# 「静岡県中央新幹線環境保全連絡会議 地質構造・水資源専門部会」へのご説明

平成31年3月13日(水)

東海旅客鉄道株式会社

図 先進ボーリングの概要図

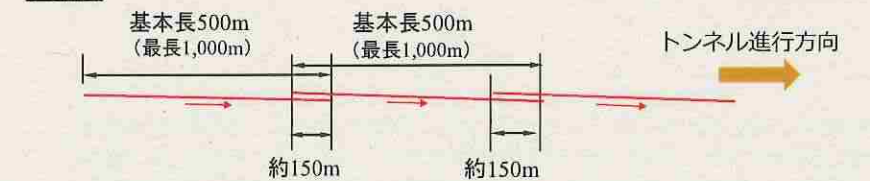
・現在の科学技術では確定的には実現象をモデルで再現できない。  
・再現性の不確実性は、リスクの推定の不確実性に直接影響するものである。  
・トンネル工事に伴う全体の影響予測の中で、どこに不確実性が存在し、その不確実性の大きさがどの程度かをどのように推定しているのか、及びその不確実性の存在を前提として、どのように管理する方針であるのかの基本的考え方を説明願う。

・ボーリング調査の箇所は限られている。なぜボーリングがその場所でのよいのか。調査箇所数は、リスクや不確実性の管理上必要十分と言えるのか、言えるのであれば、なぜそう言えるのかを説明願う。  
・限られた地質調査に基づき設定された土質定数や透水係数等計算上の諸定数は、どの程度信頼性(逆に言えば不確実性)があるのかについて、まず、基本認識を説明の上、各項目の回答の中で個別事項についてその考え方を説明願う。

・先進ボーリングは、水平方向に最大1,000m前方へ高速掘進及び方向制御を可能とするため、当社とメーカーで共同開発した最新の工法(FSC100)を用いて実施します。既に山梨工区などで採用し、実績のある工法です。

※先進ボーリング先端をトンネル切羽より先行させて、地質情報を把握します。

### 質問3

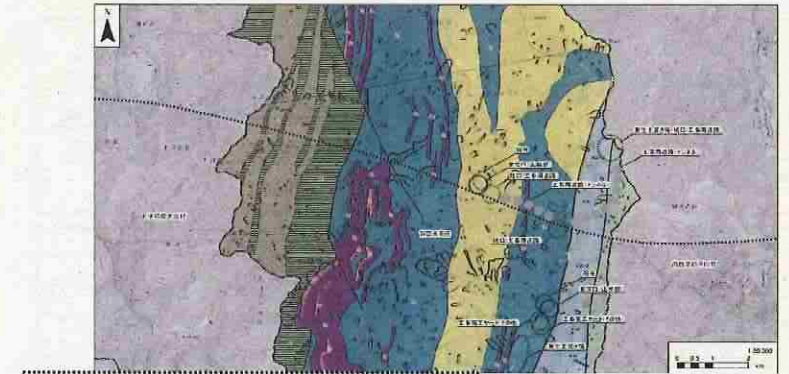
「高橋の水文学的方法」など、用いたモデルの妥当性とその限界、それに伴う推定量の不確実性について、どのように認識しているのかについて説明願う。

- ・高橋の水文学的方法(「トンネル湧水に関する応用地質学的考察」(鉄道技術研究報告、1962年1月))は、トンネル掘削時の恒常湧水量が、周辺沢の基底流量に比例するという考え方に基づいています。地質は地形を反映しており、また、地下水は地形に沿って流動すると考え、トンネル内に地下水が流入する可能性のある範囲(予測検討範囲)を求めるものであり、他の事業でも適用実績がある実用的な方法であると考えています。

- ・高橋氏は、流出範囲を求めるための透水性の評価について、岩層亀裂の形状、頻度、連続性などの関係の安定性が期待できないので、それらを互いに独立した要素として求めることは困難であるとし、地形、地質および地下水面の形状に対して、より高度の考察が必要である等の課題を述べており、その点においては、不確実性があるものと考えています。

図 トンネル湧水量の工事中・工事後の変動(福岡トンネル(山陽新幹線))

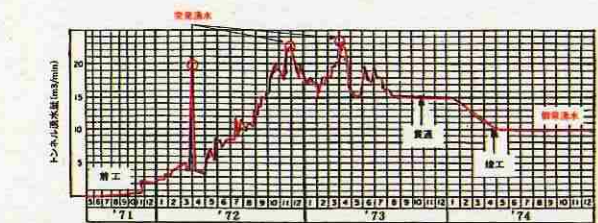
- ・トンネル内湧水は河川の流量の減少量よりも多いと考える。
- ・全量を戻すことは、県や利水者からの要望であるが、それは、大井川ではなく、大井川水系に戻すという意味である。
- ・単に河川に全量戻す(実際には河川に全量流す)ことは、地下水による河川流量の安定効果を弱めることになり、洪水時の流量拡大、渇水時の流量減少に繋がる。このように、地下水の河川流量安定効果をどのように認識しているのか説明願う。その上で、全量の戻し方について、慎重な検討が必要であると認識しているのかを問う。

- ・トンネル掘削中は、地質の状況によっては一時的に多くの湧水が生じる場合もありますが、時間の経過とともに恒常的な量に落ち着くものと考えておりますが、予測には不確実性があるため、先進ボーリングを慎重に進めること等によって、リスクを直前事前に把握して管理を行っていきます。

- ・トンネル完成後の恒常的なトンネル湧水は、地下水がトンネル内に湧き出すものであり、地表とは岩盤で隔てられているため、河川流量に比べて年間を通じて変動量は小さいと考えています。従って、トンネル湧水の全量を河川に流すことにより、必ずしも河川流量の変動量が大きくなるとは言えないと考えています。
- ・トンネル掘削開始後は、実際の湧水量などを確認しながら、トンネル湧水の具体的な流し方について、河川管理者と相談し決めてまいります。

図 導水路トンネルとポンプアップによる復水イメージ

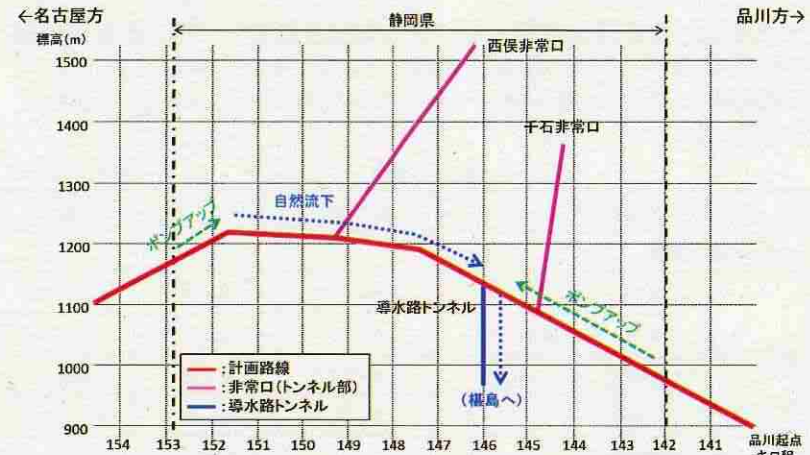
・工事中の全量戻しの方法について説明があったが、工事期間が長期に亘るため、完成までの工程に応じた確実な戻し方について詳細を説明願う。

- ・導水路トンネルとポンプアップにより、静岡県内に湧出するトンネル湧水の全量を大井川に流し、中下流域の水資源利用に影響が生じないようにします。

○トンネルの補強方法(NATMによる施工の場合)

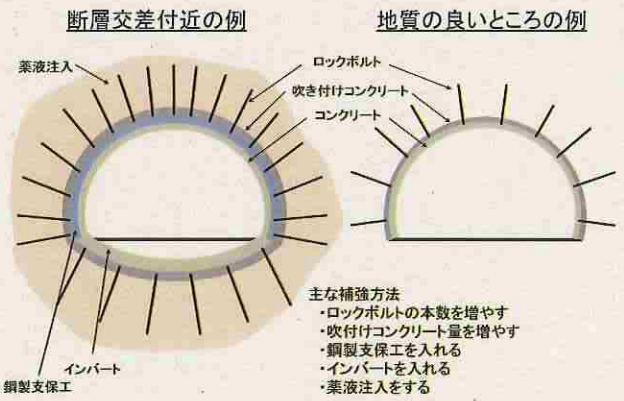
・恒久的にトンネル湧水を戻すことを表明しているが、長期にわたり導水路トンネルなどの関連施設の通常メンテナンスはどのように行っていくのか説明願う。  
・地震による施設破壊が懸念されるが、各施設の耐震性はどうか。破壊された場合を想定した対応策を二重、三重で考えておく必要があると考えるが方針を説明願う。

・NATMによる施工については、吹き付けコンクリート量を増やすことやロックボルトの本数を多くする等の補強を行うとともに、補強鋼材を入れる方法、トンネル底盤にインバートという左右の側壁を結合し断面を閉合するコンクリートを打設し、トンネルを卵型に近い形にする方法、周辺の地盤に薬液注入をする方法等、状況に応じたトンネル補強方法を選択して施工します

○トンネル掘削による地下水への影響について

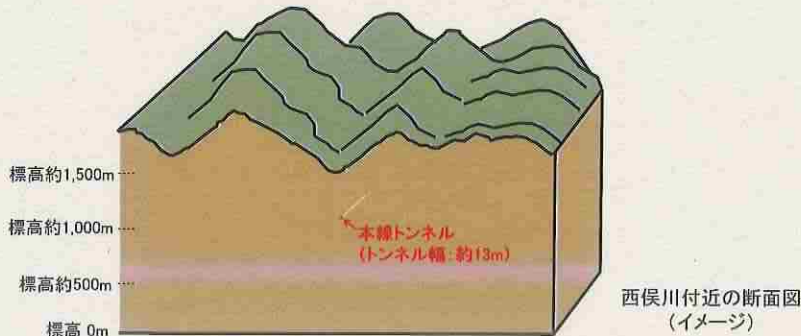
・帯水層を貫くことは、地下水の水みちを変えることにならないのか  
・トンネル内への流入を抑えようとしている中、どのような場合に湧水が流入するのか。  
・トンネルに取り込まれない湧水は、どこに流れてしまうのか説明願う。(トンネル外部をトンネル法線方向に流れ、山梨側に流出する恐れへの対処など)

・地質によっては一時的に多くのトンネル湧水が出る場合もありますが、トンネルの断面は地山全体と比較すると小さいため、地下水の流れへの影響はトンネル周辺の一定の範囲に限られると考えていますが、予測には不確実性があるため、先進ボーリングを慎重に進めること等によって、リスクを直前事前に把握して管理を行っていきます。

図 静岡県内のトンネル工事概要

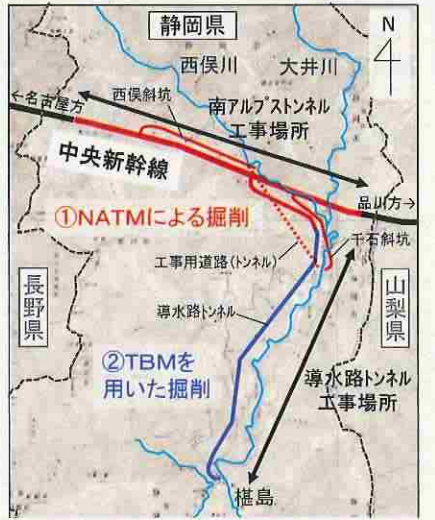
- ・工事中にトンネル湧水が山梨県、長野県へ流出しないような工程を考えるべきだと思が見解を説明願う。

- ・トンネルを掘削する中で、実際の湧水量などを確認しながら、適切に対応していきます。

○地下水の水位の予測について

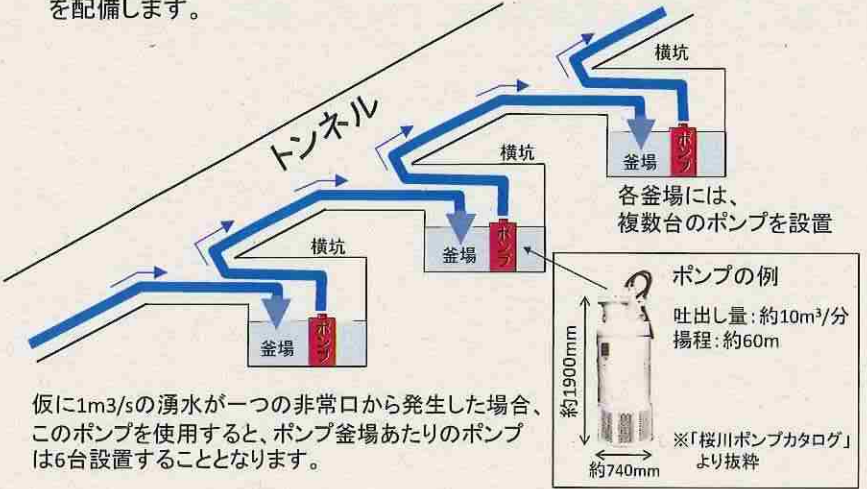
- ・事後調査計画書に記載されている河川流量や地下水位等の事後調査は、トンネル工事周辺の上流域に限定している。この事後調査により、中下流域の住民生活等を十分守ることが可能であることを説明願う。

・大井川流域全体において、トンネル内に地下水が流入する可能性のある範囲は、高橋の水文学的方法によれば、トンネル周辺の上流域に限られると考えています。十分に離れた中下流域の地下水に影響する可能性は非常に小さいと考えていますが、予測には不確実性があるため、先進ボーリング等により、事前にリスクを推定し、大きなリスク発生を回避していきます。

図 トンネル湧水量の工事中・工事後の変動(福岡トンネル(山陽新幹線))

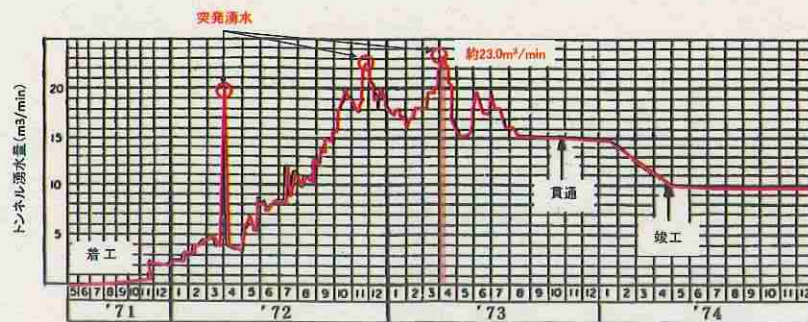
- ・掘削により、散在する帯水層が破壊された場合には、重金属等が含まれた地下水がそのまま下流域に流下してしまうことが懸念される。掘削中、帯水層が破壊される可能性についての貴社の認識とともに、破壊される可能性があるとする場合にはこの懸念への対処方法を、また破壊されることはないとするならばその根拠を明確に説明願う。

- ・トンネル掘削中は、地質の状況によっては一時的に多くの湧水が生じる場合がありますが、時間の経過とともに恒常的な量に落ち着くものと考えています。
- ・その結果、突発湧水が発生したトンネル付近の地下水の分布状況が変化すると考えています。

図 トンネル湧水量の工事中・工事後の変動（福岡トンネル（山陽新幹線））

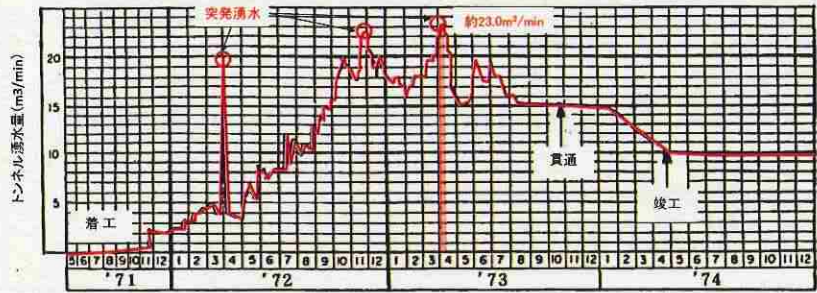
- ・過去のトンネル工事事例における突発的湧水の総量及びその時間的変化、その変化の要因、突発的湧水の周辺水資源分布への影響について説明願う。
- ・突発湧水が収束するのは、被圧水や滞水層の水が突発湧水により影響を受け、周辺水量が減少するため、結果的に突発湧水が一定期間で収束するのではないかと。よって、突発湧水の発生事態が大きなりスクと考えるが見解を説明願う。

- ・昨年の本会議（H30.11.21）で例としてお示した過去のトンネル工事事例において、突発湧水の総量の記録は入手できませんでした。
- ・参考までに、下図の福岡トンネル（山陽新幹線）の湧水量の変動図のグラフから、突発湧水が発生した際の坑口におけるトンネル湧水の総量を簡略的に計算すると、約10日間で約15万m<sup>3</sup>となります。

※突発湧水時の総量 約23.0m<sup>3</sup>/min × 約10日間 ÷ 2 = 約15万m<sup>3</sup>

図 大井川沿いの縦断面図

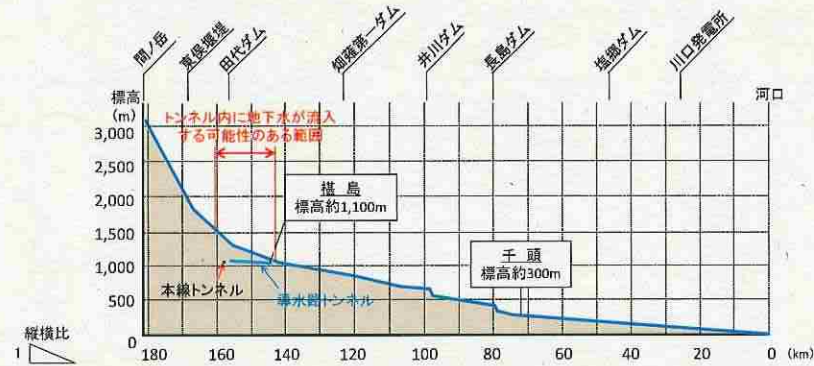
- ・各地点での減少量は微少であっても中下流域全体としては微少とは言えず、影響が生じる可能性があることを理解すべきである。中下流の地下水への影響がないとするならば、その根拠を、論理的かつ明確に誰もが理解できる資料を提示した上で説明願う。

- ・下流域での地下水利用への影響の評価方法と影響が発生した場合の対応（補償等）について説明願う。

- ・大井川流域全体において、トンネル内に地下水が流入する可能性のある範囲は、高橋の水文学的方法によれば、トンネル周辺の上流域に限られると考えていますが、予測には不確実性があるため、先進ボーリング等により、事前にリスクを推定し、大きなリスク発生を回避していきます。

図 河川流出モデルによる解析イメージ

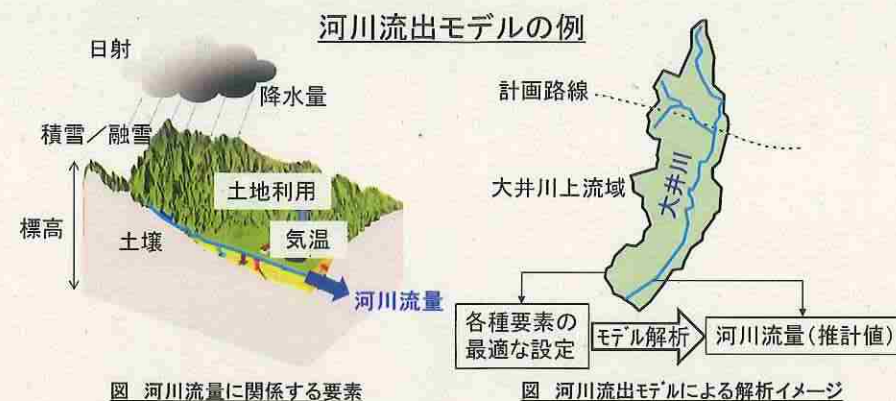
- ・実測値を踏まえて山体内部の地下水解析（流動解析や水収支解析）を実施する際に利用したモデルの検証方法や感度解析などに関する今後の指針を説明願う。

- ・河川流量への影響の程度を検証する際は、その時点で最適な河川流出モデルを用いることを考えています。

- ・モデル構築に用いる各種要素は実測流量と合うよう最適に設定
- ・モデルに降水量等を入力し、トンネルがない場合の河川流量（推計値）を推計
